Parecer Técnico de Licença Ambiental Simplificada (RAS) nº 20826877			
PA COPAM Nº: 2612/2020		SITUAÇÃO: Sugestão pelo Indeferimento	
EMPREENDEDOR: Mineração Caiana Ltda.		CNPJ: 17.724.758/0001-75	
EMPREENDIMENTO: Mineração Caiana Ltda.		CNPJ: 17.724.758/0001-75	
MUNICÍPIO: Caiana		ZONA: Rural	
CRITÉRIO LOCACIONAL INCIDENTE: -			
CÓDIGO	ATIVIDADE - DN COPAM 217/17	CLASSE	CRITÉRIO LOCACIONAL
A-02-07-0	Lavra a céu aberto – Minerais não metálicos, exceto rochas ornamentais e de revestimento	2	0
CONSULTORIA/RESPONSÁVEL TÉCNICO		REGISTRO:	ART
Luis Gustavo Abdo Gante - Engenheiro Ambiental		CREA/MG: 224056/D	14202000000006042526
AUTORIA DO PARECER		MATRÍCULA	ASSINATURA
Márcia Aparecida Pinheiro - Gestora Ambiental (Engenheira Florestal)		1.364.826-6	
De acordo: Letícia Augusta Faria de Oliveira – Diretora Regional de Regularização Ambiental		1.370.900-1

Parecer Técnico de Licença Ambiental Simplificada (RAS) nº20826877

Figura 03: Edificações existentes na APP do Córrego São Roque.

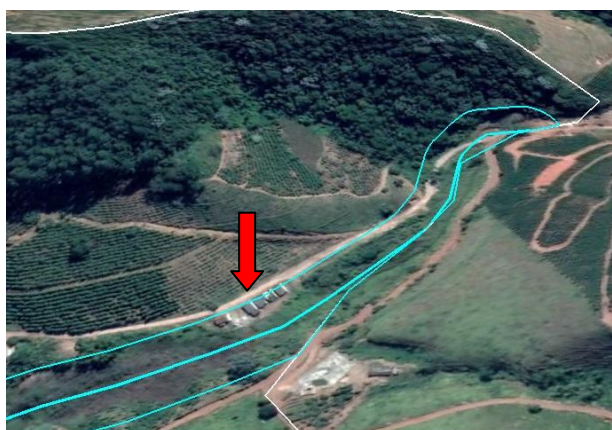
Além disso, verificou-se através das imagens do Google Earth, a existência de edificações (ponto central de coordenadas 20°41'40,66" e 41°56'17,28") e possível deposição de material estéril (ponto central de coordenadas 20°41'38,33" e 41°56'14,53" – imagem de 15/07/2016) na APP do Córrego São Roque. Não foram apresentadas informações sobre estas áreas ou as respectivas autorizações para intervenção ambiental (DAIA). Cabe ressaltar, que em virtude da supressão de vegetação nativa constatada na Figura 02, não coube a solicitação de informações complementares para o esclarecimento destas questões, assim como para outros pontos destacados no presente parecer.
